Point d'avancement du projet de Desserte du Val d'Essonne (DVE)

Commune de CHEVANNES

Mercredi 14 novembre 2018

Le Trafic routier dans Chevannes

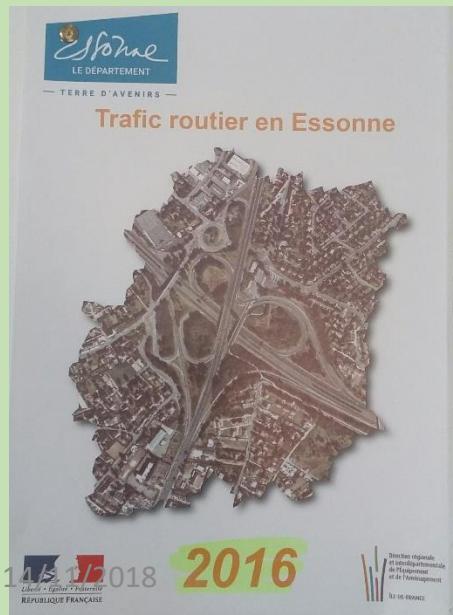
- Le trafic sur la RD 153 (5262 véhicules/jour) au niveau de Chevannes est celui de petits utilitaires ou d'autos qui effectuent des trajets locaux. Ces déplacements sont, en grande majorité, à destination de l'Hôpital Clémenceau pour des consultations externes.
 - L'actuel schéma de principe de la DVE ne répond pas à l'objectif de minimiser ce trafic.
 - Le schéma actuel soulagerait néanmoins le trafic provenant de l'A6 et se rendant vers Ballancourt, La Ferté-Alais, Etampes (RD 74) qui traverse Chevannes.
 - Les usagers qui travaillent à Paris et prennent le train (gares de Mennecy, Moulin Galant, ...) conserveront leur itinéraire actuel, c'est-à-dire la D 153.
 - Ce même schéma ne modifie en rien les allées et venues des familles des travailleurs de l'E.S.A.T (environ 200 travailleurs/employés).

Une possibilité de solution alternative

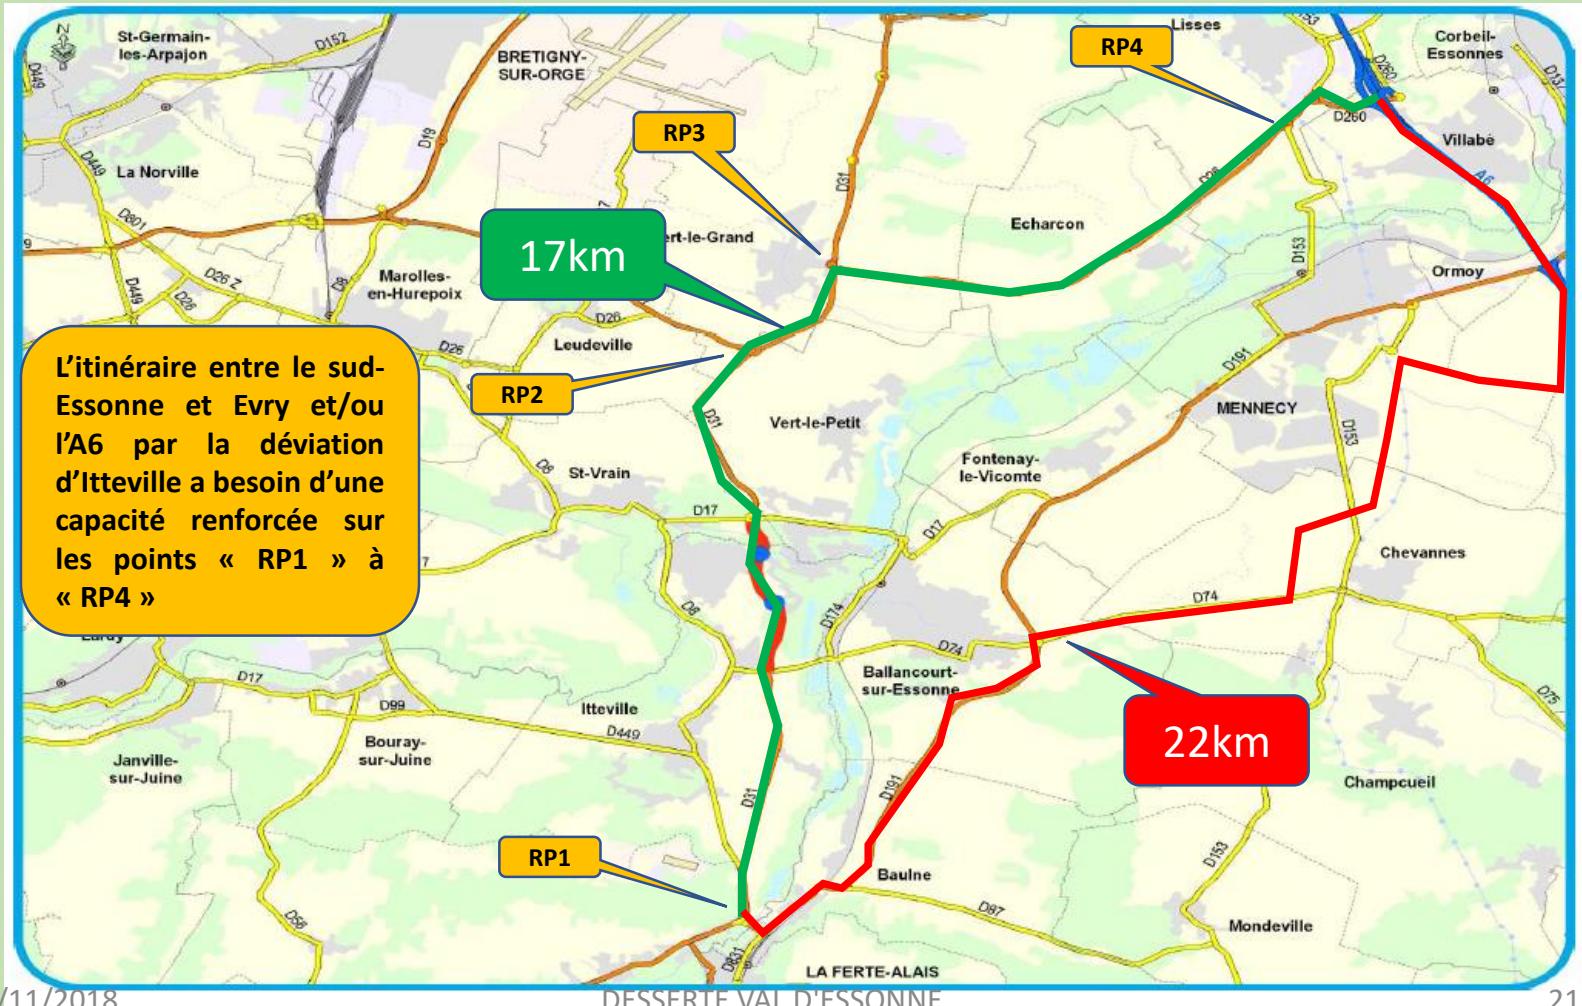
Il existe une solution alternative à celle présentée dans le schéma de principe de la DVE.

Elle consiste à orienter le trafic, par la D26, vers Itteville, puis par la D31 jusqu'à la Ferté Alais.

Il faut néanmoins savoir que cet itinéraire est, dans son état actuel, souvent saturé et qu'un réaménagement s'imposerait si son trafic devait augmenter. En particulier plusieurs ronds-points devraient être totalement reconstruits et plusieurs voies élargies.

La "déviation d'Itteville" constitue un itinéraire adapté entre le centre géographique de la CCVE et l'A6 et/ou Grand Paris Sud. Cet itinéraire est 5km plus court que celui proposé par l'actuel schéma de principe de la Desserte du Val d'Essonne.

Schéma Régional de Cohérence Ecologique

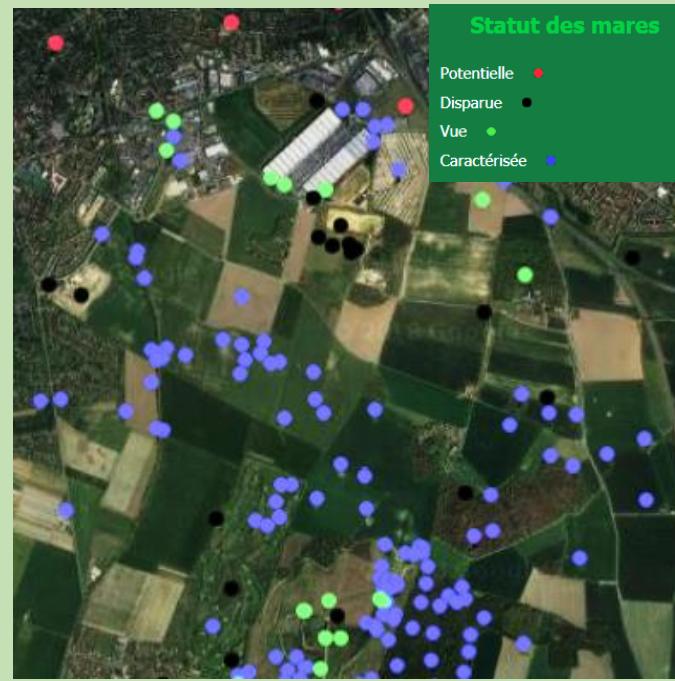
Le principe du tracé retenu par le conseil départemental en 2008 doit satisfaire les nouvelles prescriptions réglementaires apparues depuis.

Il s'agit en particulier de l'application de la directive européenne "Trame verte/ trame bleue", transcrise en droit français et devenant le SRCE, le Schéma Régional de Cohérence Ecologique, depuis le 23 septembre 2013.

Ce schéma directeur impose le respect de continuités écologiques et des zones humides, en particulier le respect de couloirs continus entre la vallée de l'Essonne et la plaine de Chevannes.

Voici la superposition du schéma du principe de la desserte du Val d'Essonne avec le périmètre de la zone humide impactée d'une part, et d'autre part les implantations des mares et mouillères recensées en 2018:

Eléments de choix - Critères d'évaluation

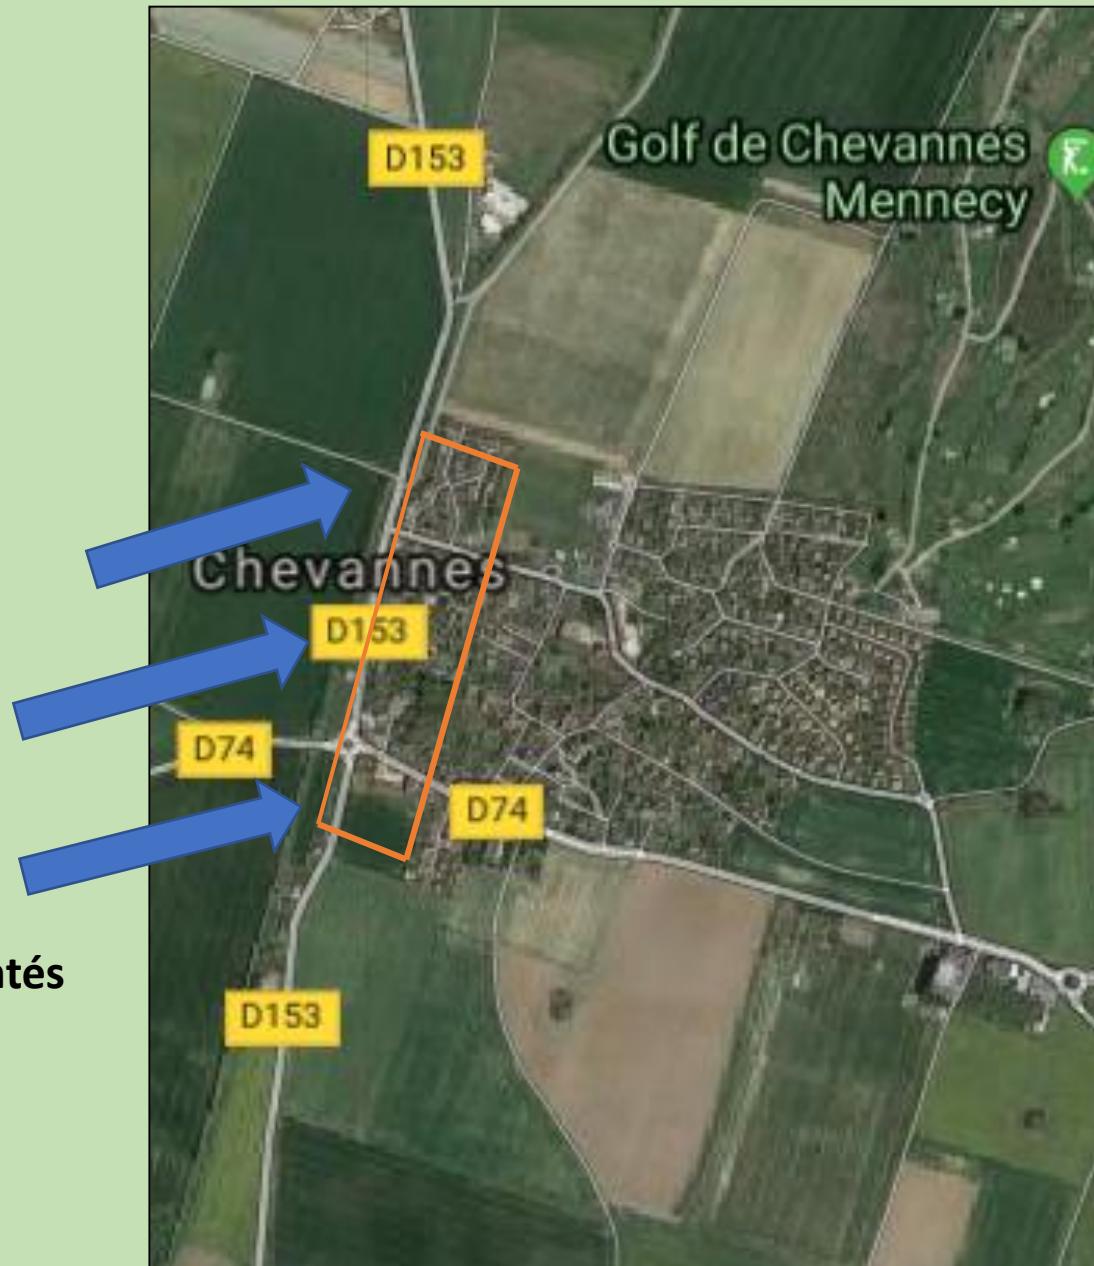
La définition d'un tracé routier acceptable, correspondant à la phase 3, doit respecter des critères vis-à-vis des riverains, des exploitants agricoles, de l'environnement et du patrimoine
